ГОСТ
9521—
2017

УГЛИ КАМЕННЫЕ
Метод определения коксуемости

Изменение № 1 ГОСТ 9521—2017 Угли каменные. Метод определения коксумости

Рисунок 1 — Электропечь для лабораторного коксования в разрезе.

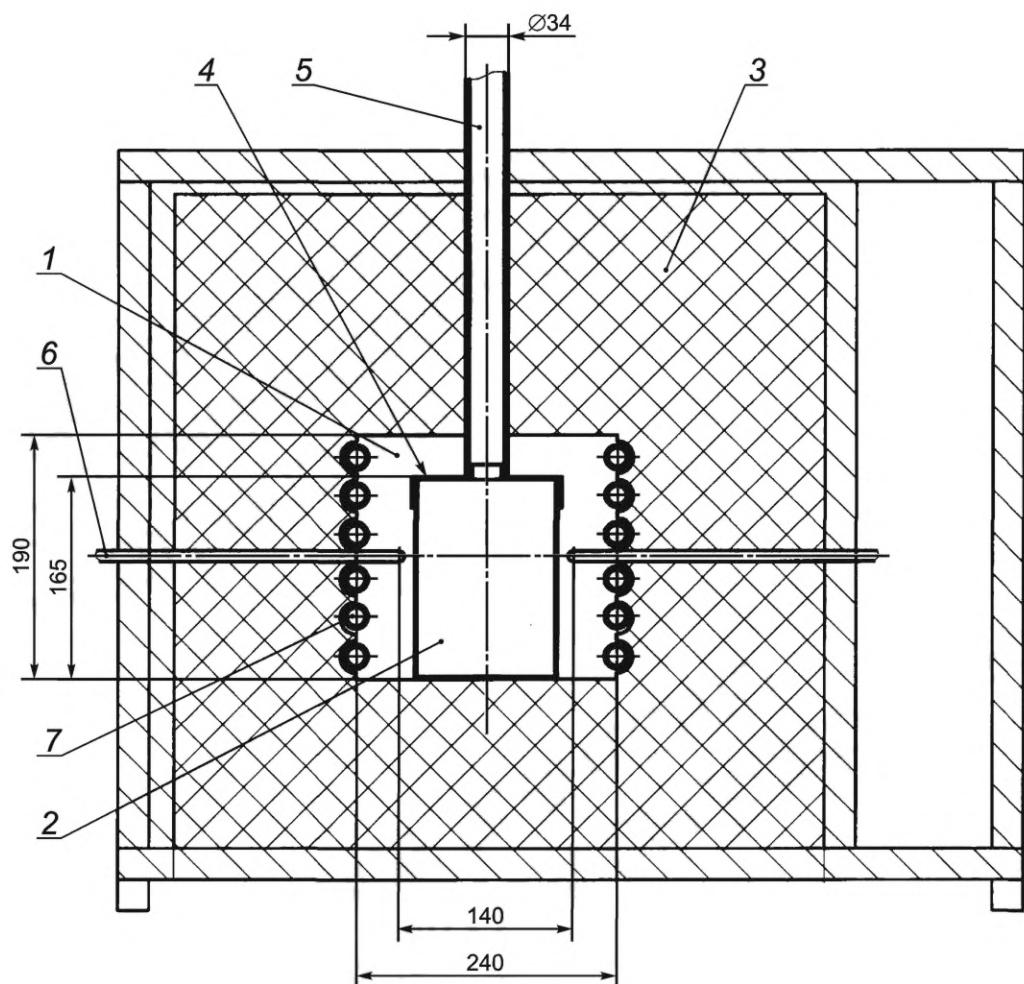
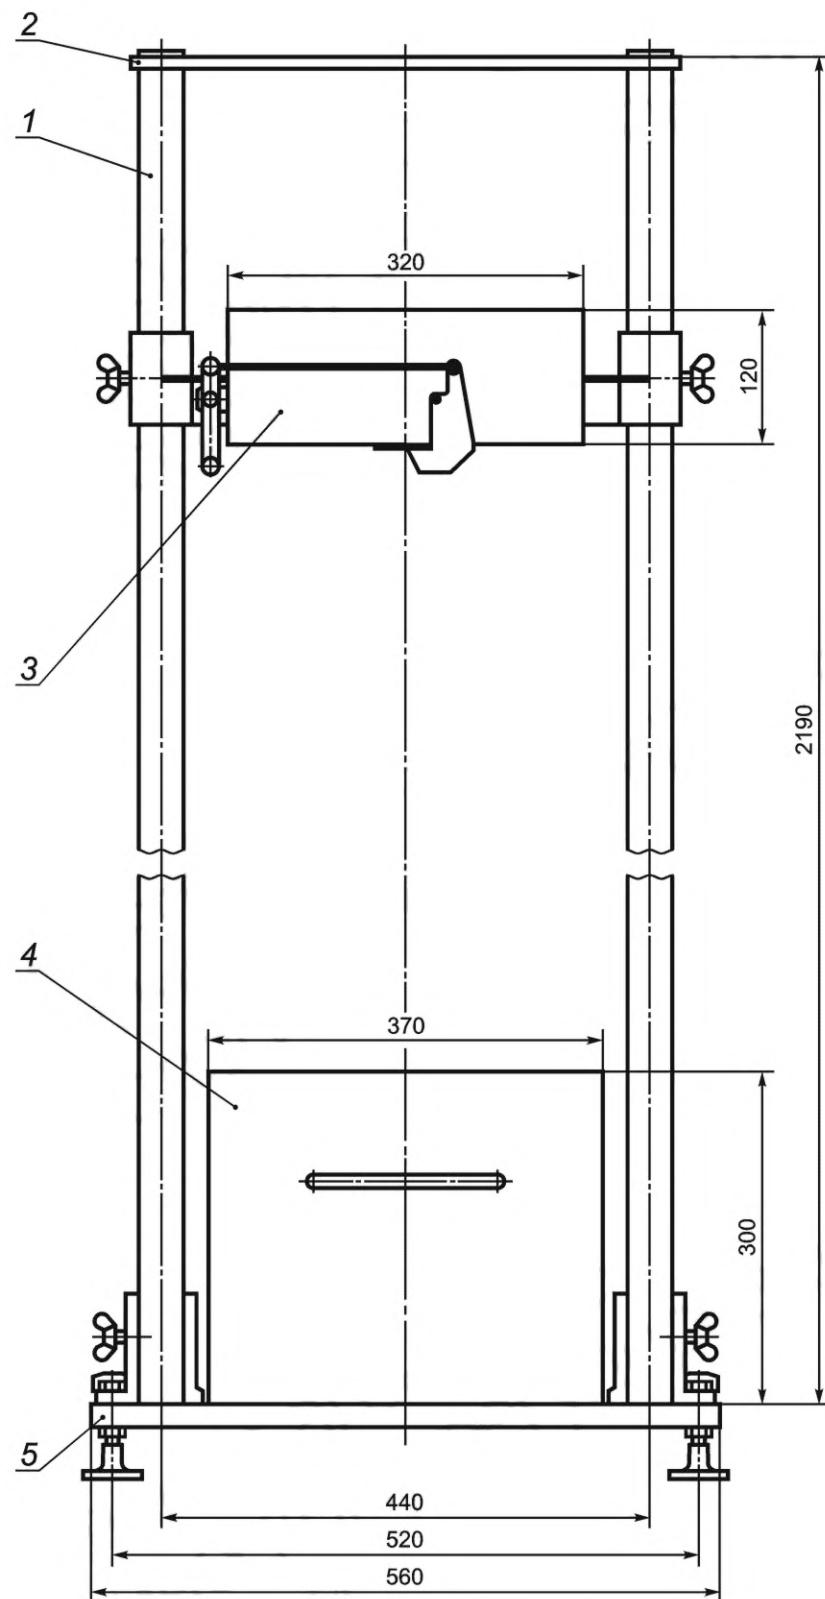
Раздел 5. Пункт 5.1.1. Пятый абзац после слов «типа хромель-алюмель (ХА) или никросил-нисил (НН)» дополнить ссылкой: «по ГОСТ 6616».
